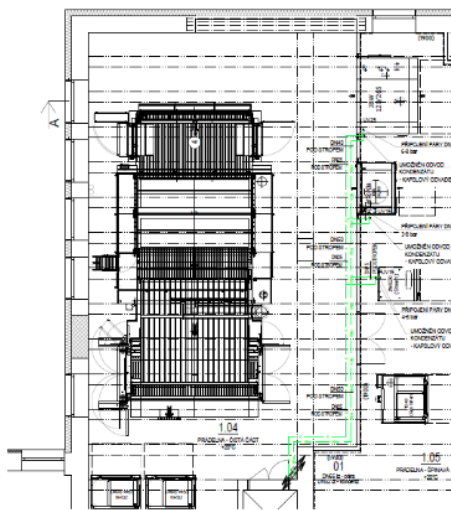
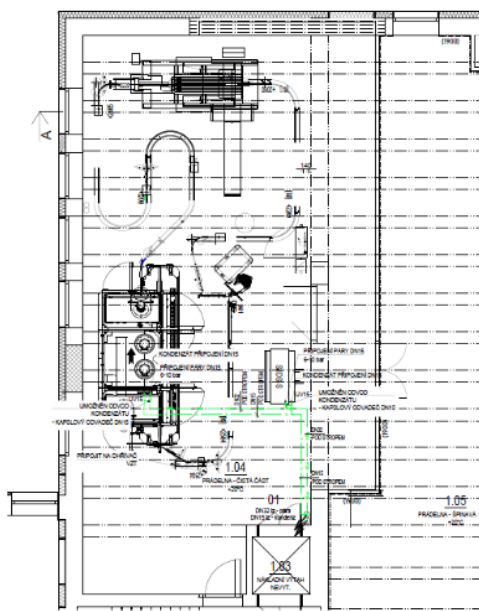
Žádáme zadavatele o vysvětlení PD „04_NOVÝ STAV - PŮDORYS PRÁDELNY 1.NP“ a „05_NOVÝ STAV - PŮDORYS PRÁDELNY 2.NP“, konkrétně jakým způsobem mají být ukončeny nové rozvody páry a kondenzátu před napojením na nová zařízení. Potrubí páry a kondenzátu je napojené na nová zařízení, které nejsou v plnění Zhotovitele ve výběrovém řízení "Snížení energetické náročnosti a modernizace prádelny Nemocnice Strakonice, a.s. - stavební připravenost pro technologii a instalace parního vyvíječe". Z předložené projektové dokumentace nejsou zřejmá zakončení potrubí a přesně určená místa hranice dodávky Zhotovitele a Objednatele. Prosím o doplnění.

Hranice odpovídá nakreslenému obrázku.

Hranice budou přesně specifikovány po výběru dodavatele technologie v rámci probíhající jiné veřejné zakázky. Zadavatel tedy v tuto chvíli nezná konkrétní specifikace.

Oceňte prosím rozsah potrubí dle výkazu výměr.

54	73200582213	Akumulační zásobník na vodu, objem 700 l, včetně tepelné izolace	soubor	1,00000		0,00	21,4
----	-------------	--	--------	---------	--	------	------

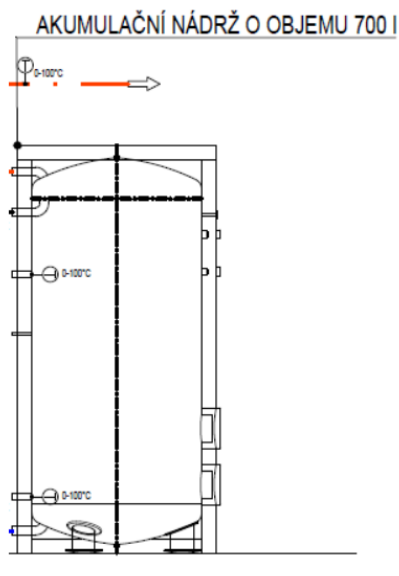
Dle projektové dokumentace ZTI „05_SCHEMA“ a výkazu výměr „01_Výkaz výměr_06_22“ má být instalován v „1.PP“ akumulční nádrž o objemu 700 l. Z jakého materiálu má být tato nádoba?

Zadavatel požaduje zásobník z oceli + smaltovaný vnitřní povrch dle DIN 4753 T3.

32	7322220102	Nepřímotopný zásobník na teplou vodu, 200 l	soubor	1,00000		0,00	21,00
----	------------	---	--------	---------	--	------	-------

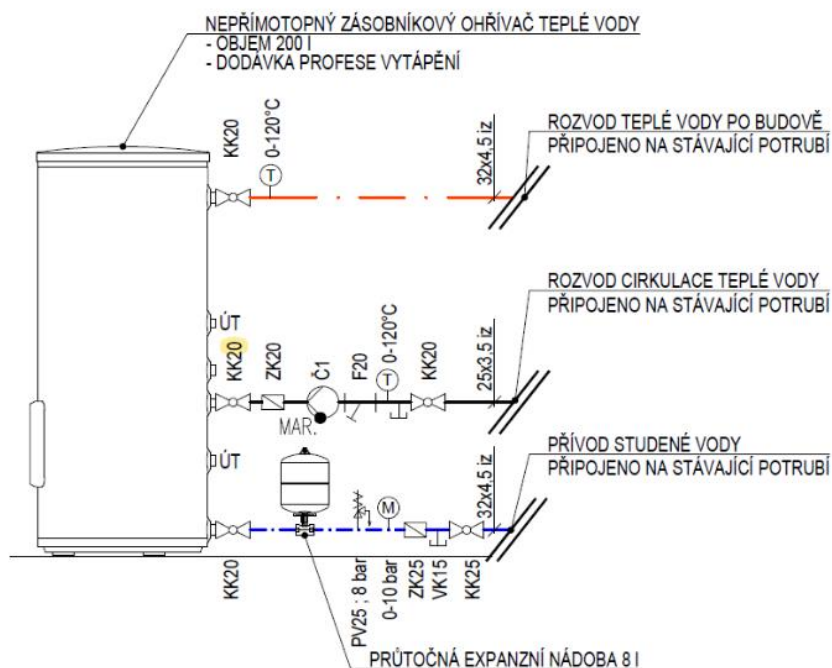
Dle projektové dokumentace ZTI „02_1.PP“ a výkazu výměr „01_Výkaz výměr_06_22“ má být instalován „1.PP“ nepřímotopný ohřívač vody o objemu 200l, který dle TZ má obsahovat trubkový výměník. Jaká je teplosměnná plocha výměníku a z jakého materiálu má být výměník? Dále žádáme o doplnění, z jakého materiálu má být nepřímotopný zásobník?

Předpokládáme zásobník z oceli S235JR+AR dle DIN 12897 + smaltovaný vnitřní povrch dle DIN 4753 T3; výhřevná plocha 0,95 m².

41	4843470133R2	Akumulační nádoba 300 l, pro uzavřené chladicí systémy; včetně tep. izolace	kus	1,00000		0,00
----	--------------	---	-----	---------	--	------

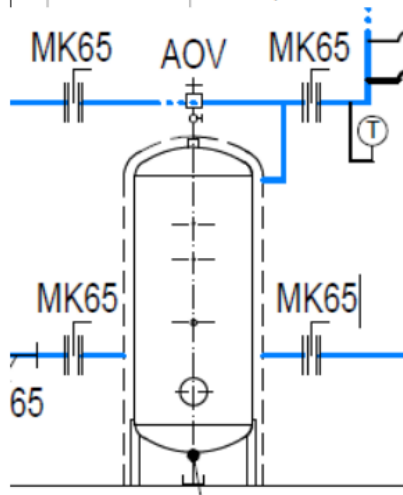
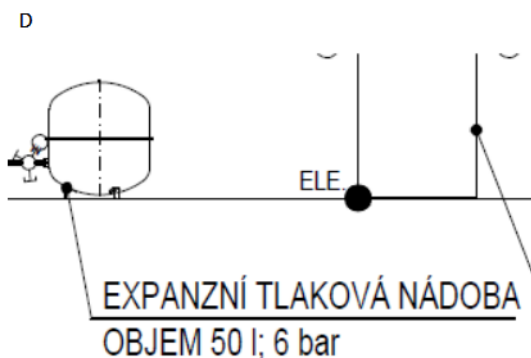
Dle projektové dokumentace „08_NOVÝ STAV - ROZVODY CHLADU“ má být instalována akumulční nádrž chladu objemu 600 l, avšak výkaz výměr „01_Výkaz výměr_06_22“ odkazuje na akumulční nádrž 300l. Jaký je správný objem nádrže a jaký z jakého materiálu má nádrž být?

Nádrž bude dle výkazu výměr o objemu 300 l, materiál ocel; tepelná izolace z kaučuku.

43	732476411	Blok úpravy vody, včetně nezbytných částí pro provoz	kpl.	1,00000	0,00
----	-----------	--	------	---------	------

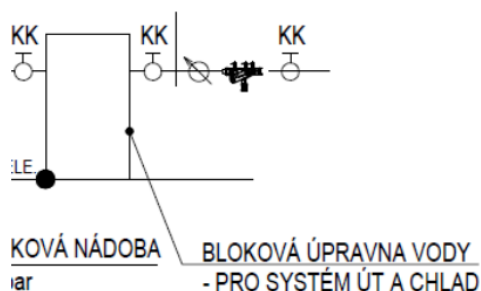
Dle projektová dokumentace „08_NOVÝ STAV - ROZVODY CHLADU“ má být instalována bloková úpravna vody, která není nijak specifikována. Výkaz výměr pouze odkazuje na skutečnost, že skladba (funkce) bude navržena až po požadavku instalovaného zdroje chladu. Může Zadavatel poskytnout aspoň základní parametry této blokové úpravy vody?

Zadavatel požaduje systém s ručním doplňováním (nepředpokládáme pro prvotní napuštění soustavy):

- mechanický předfiltr
- kabinetní změkčovací filtr
- dávkovací nádoba na chemii

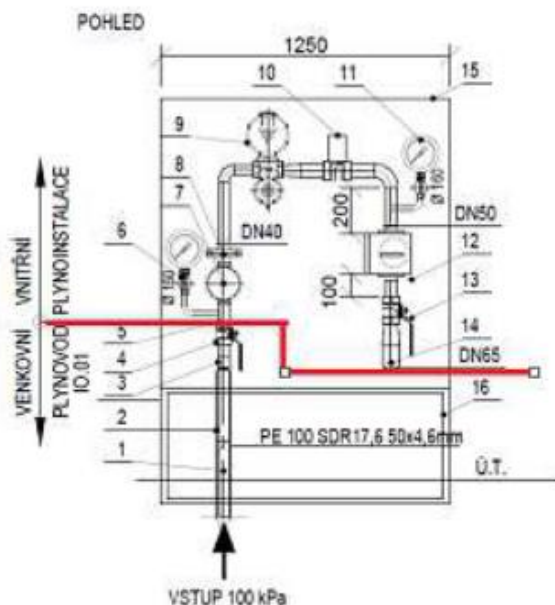
Žádáme zadavatel o potvrzení domněnky, že u rotačního plynoměru, který je osazen v Kiosku K1 není požadavek na přepočítávač množství plynu.

Ano, požadavek na přepočítávač není součástí PD.

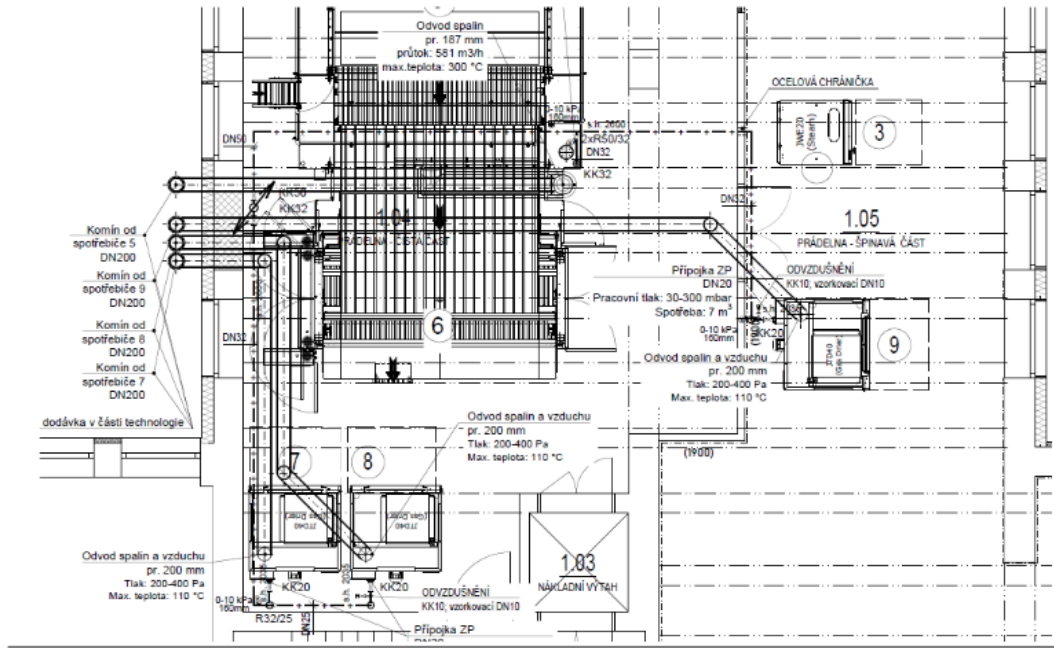
Dle projektové dokumentace „02_Kiosek_K1“ a „08_Kiosek_K2“ má zhotovitel mít dodávku 1 ks „PLYNOMĚRNÝ KIOSEK PRO MĚŘENÍ A REGULACI - min. 1000x1000x420 mm (Š x V x H), ODVĚTRÁN, OTEVÍRAVÉ DVĚŘE, ZÁMEK NA UNIVERZÁLNÍ KLÍČ, UKOTVENO K ZÁKLADU; PLASTKOMPOZIT a 1 ks „PLYNOMĚRNÝ KIOSEK PRO MĚŘENÍ A REGULACI - min. 1250x1250x420 mm (Š x V x H), ODVĚTRÁN, ROZEBÍRATELNÝ SPOJ DN40 - dodávka IO.01 15 ZPĚTNÁ KLAPKA PLYNU DN40 OTEVÍRAVÉ DVĚŘE, ZÁMEK NA UNIVERZÁLNÍ KLÍČ, UKOTVENO K ZÁKLADU; PLAST. KOMPOZIT“.

Oba zmíněné kiosky však nejsou obsahem výkazu výměr „01_Výkaz výměr_06_22“, žádáme zadavatele o jejich doplnění.

Kiosek je předmětem dodávky vnější plynoinstalace a není součástí předmětu plnění této veřejné zakázky. Místo napojení je na uzavírací armaturu venkovního plynovodu.
